## EMILEI, VIA F.

# 1112

### Descrizione prestazionale dell'intervento

### Foto del rilievo

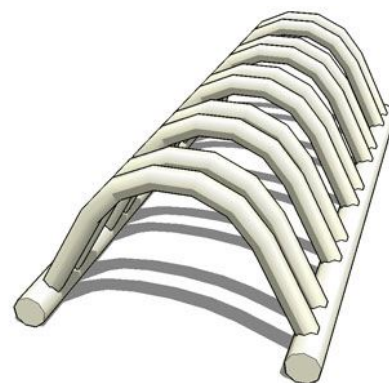
Ostacolo costituito da rastrelliera per sosta cicli e motocicli

L'ostacolo in questo caso non è costituito dalla presenza di una rastrelliera per la sosta di motocicli ma dei motocicli stessi e dagli stalli posizionati troppo a ridosso della pavimentazione per il percorso pedonale se ne consiglia uno spostamento di una ventina o trentina di centimetri in modo da allargare il passaggio pedonale.

Eliminare l'oggetto che costituisce barriera al passaggio pedonale.
